## **PILNE – Korekta dotycząca urządzenia medycznego System monitorowania pacjenta Xper Flex Cardio**

### **Nieprawidłowość w krzywej EKG i ciśnienia w czasie rzeczywistym; odczyt SpO<sub>2</sub> lub NIBP może nie aktualizować się na wyświetlaczu**

<p><b>Nieprawidłowość w krzywej EKG i ciśnienia w czasie rzeczywistym</b></p> 	
<p><b>Odczyt SpO<sub>2</sub> może nie aktualizować się na wyświetlaczu</b></p>

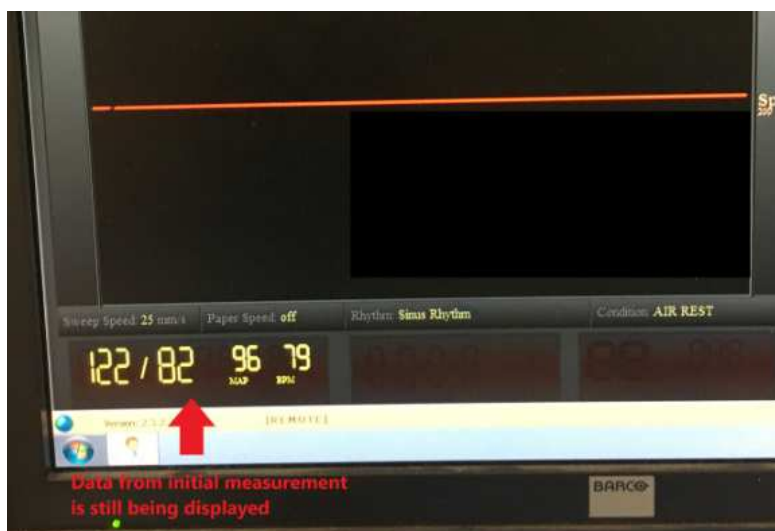
1. Nieprawidłowość w krzywej EKG i ciśnienia w czasie rzeczywistym: w pewnych okolicznościach krzywe w czasie rzeczywistym mogą nie być dokładnie kreślone lub wyświetlane. Jeśli taka sytuacja ma to miejsce podczas kreślenia zespołu QRS w kanale EKG, załamek R może zostać skrócony lub może nie być w ogóle widoczny, bądź zespół QRS może wyglądać na nieco szerszy. Krzywa ciśnienia i inne krzywe fazowe mogą być „ząbkowane” lub „spłaszczone”.

2. Odczyt SpO<sub>2</sub> może nie aktualizować się na wyświetlaczu: odczyt numeryczny nasycenia tlenem (SpO<sub>2</sub>) widoczny na wyświetlaczu może się zawiesić, w wyniku czego wyświetlane wartości pomiarów nie będą aktualne.

<b>DZIAŁANIA ZAPLANOWANE PRZEZ FIRMĘ PHILIPS</b>	Przedstawiciel firmy Philips skontaktuje się z Państwem w związku z systemem Flex Cardio, którego dotyczy problem. Każde urządzenie, którego dotyczy problem, będzie wymagało aktualizacji oprogramowania przez firmę Philips. Ponadto zostaną wymienione wszystkie zestawy nośników z oprogramowaniem i dokumentacją. Opisane działania zostaną przeprowadzone przez firmę Philips nieodpłatnie.
<b>DALSZE INFORMACJE I POMOC TECHNICZNA</b>	W celu uzyskania dalszych informacji lub pomocy w związku z opisanym problemem prosimy o kontakt z lokalnym przedstawicielstwem firmy Philips: <b>Philips Polska Sp. z o.o. Al. Jerozolimskie 195B, 02-222 Warszawa. Philips Healthcare Dział Serwisu. Tel. 22 571 01 11 e-mail: serwis.medyczny@philips.com</b>
